伊方発電所使用済燃料乾式貯蔵施設に関する
原子力安全専門部会報告書
(案)

伊方原子力発電所環境安全管理委員会
原 子 力 安 全 専 門 部 会

伊方原子力発電所環境安全管理委員会原子力安全専門部会 委員コメント一覧

図3 周辺斜面評価結果

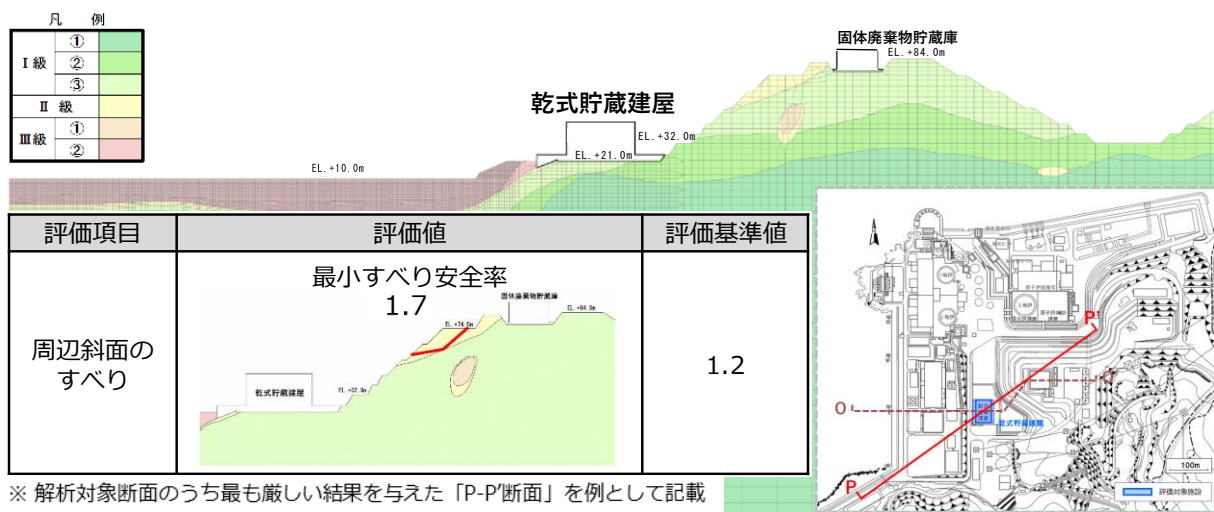
乾式貯蔵施設の周辺斜面の安定性評価に係る物性値はどのように設定しているのか。

ボーリング調査及び室内試験等を行い、伊方3号機に係る新規制基準適合性の確認において実施した調査結果と整合的であることを確認した上で、3号機で使用した物性値を使用して評価している。

評価に当たっては、乾式貯蔵施設への影響が考えられる斜面のうち、耐震評価上、安全性が最も厳しくなると考えられる斜面を代表斜面として選定し、基準地震動に対する地震応答解析を行い、すべり安全率が基準値1.2に対し、1.7と地盤安定性に問題ないことを確認している。

図 16 3号機ウラン燃料用乾式キャスクにおける線量当量率等の経年変化

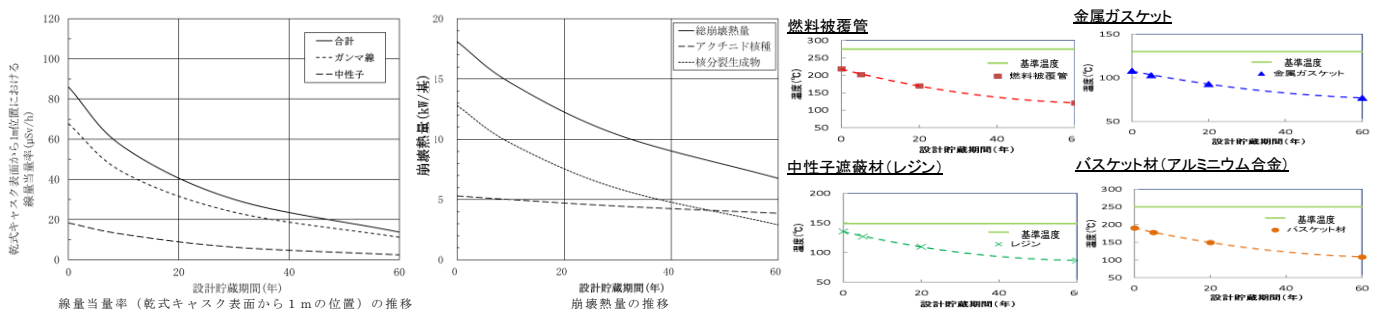
使用済燃料収納時からの乾式キャスク構成部材の温度と線量当量率の経年変化を明確にすること。

線量当量率及び温度（使用済燃料の崩壊熱量）は貯蔵開始時が最も高く、その後、時間の経過とともに低下していくことから、各解析は、最も厳しい貯蔵開始時の条件が設計貯蔵期間中継続すると仮定して保守的に評価している。

図 18 除熱解析の3次元評価結果

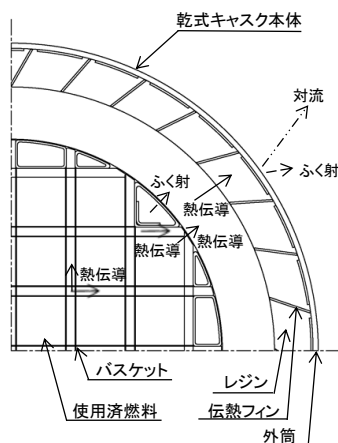
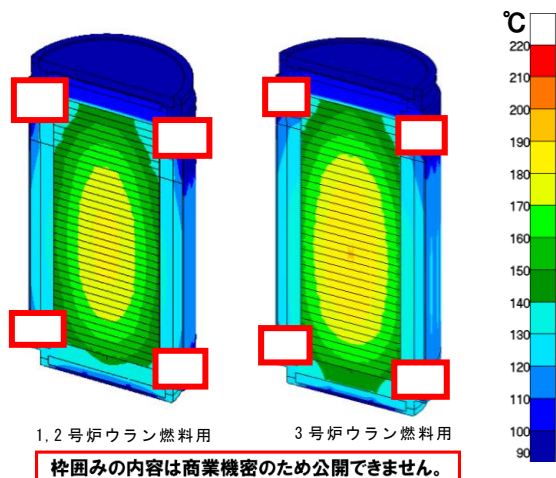
乾式キャスク構造部材温度の解析方法を明確にするとともに、3次元の解析結果を資料に追加すること。

除熱解析は、使用済燃料の発熱量が構造部材による熱伝導及びヘリウムガスによる熱伝導により、乾式キャスク内部から一次蓋や金属ガスケットに熱が伝達されるとして各部材の温度を計算している。なお、乾式キャスク内部の温度がより高くなるようヘリウムガスの対流は考慮していない。

図 19 除熱解析における詳細結果

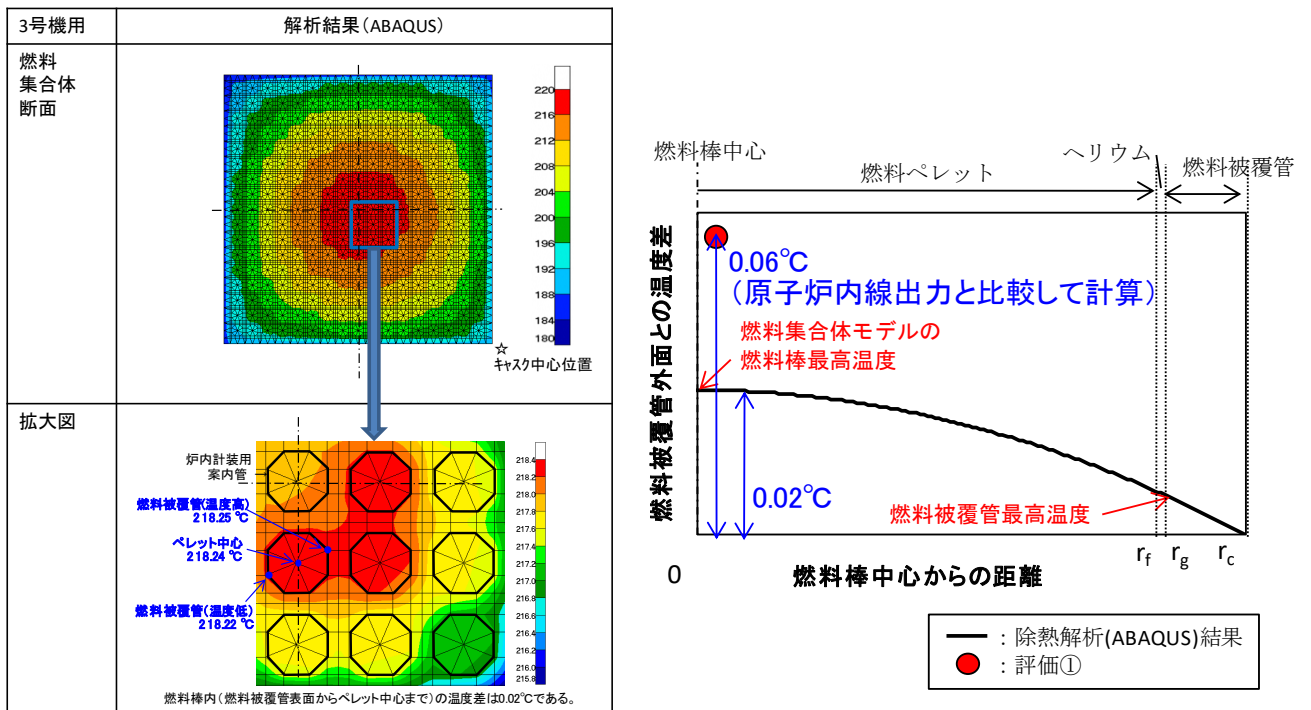
燃料棒間の空間や燃料被覆管やペレット等部材の違いによる熱伝導度の違いも考慮した上で、基準値を満足すると評価しているのか。

1、2号機燃料用キャスクと比べ発熱量の大きい3号機燃料用キャスクにおける使用済燃料の発熱量は約15.8kW（44GWd/t、15年冷却）であり、使用済燃料1体あたりの発熱量は約660W、燃料棒1本あたり約2.5W、燃料棒1mあたりではわずか0.7Wである。

この値は、定格出力で運転中の原子炉内の線出力（平均17.1kW/m）に対して約1/25000程度であるため、燃料棒内（燃料被覆管表面からペレット中心まで）の温度差は、定格出力運転中の原子炉内における燃料棒内の温度差約1400℃から算出した結果、0.06℃程度と無視できる程度である。

これを踏まえて、除熱解析の燃料集合体モデルでは、燃料棒のモデルは径方向の要素分割は行わず、ペレット、ギャップ及び燃料被覆管の均質体（熱伝導率は体積平均値）としている。

図 20 乾式キャスクの構造図

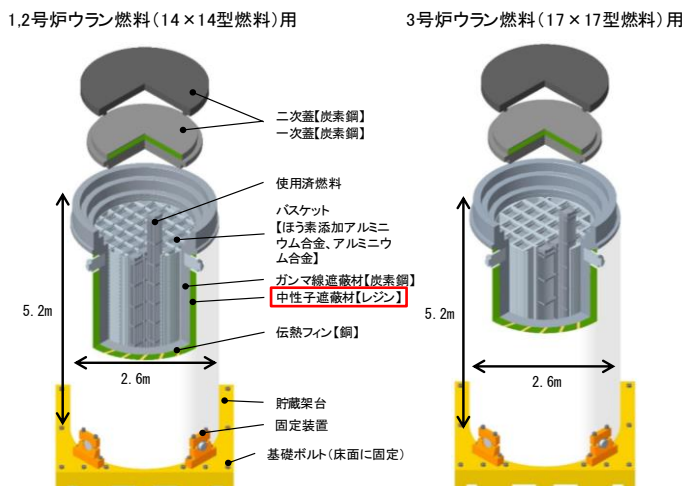
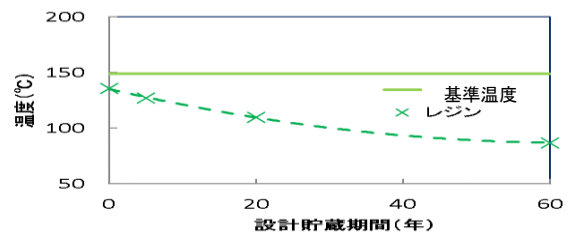
遮蔽に関する解析については、照射や熱の影響によるレジンの劣化についても考慮しているのか。また、レジンが分解した際に発生するガスの影響についてはどのように評価しているのか。

レジンとは、中性子照射量 10^{15}n/cm^2 までは、顕著な質量減損は見られないことが確認されているが、乾式キャスクで使用するレジンの設計貯蔵期間中（60年間）の中性子照射量については、最も中性子照射量が高くなる箇所において、貯蔵開始時から一定として評価しても、 $1.6 \times 10^{14}\text{n/cm}^2$ 程度であることから、中性子照射による有意な劣化はないものと考えられる。

レジンとは、保守的に貯蔵開始時を想定した除熱解析結果で算出した温度（約 140°C ）で、設計貯蔵期間である60年間保持した場合の熱影響により、質量が2%程度減損すると評価されている。貯蔵期間の経過とともに温度は低下することとなるが、遮蔽解析に当たっては、2.5%の質量減損を考慮し、十分に保守的な評価をした上で、安全性を確認している。

また、乾式キャスク側部、蓋部、底部の部材については、中性子遮蔽材であるレジンを配置した領域に、レジンの熱分解で発生した水が水蒸気となり内圧が発生することも考慮して健全性を評価し、十分な強度を有していることを確認している。
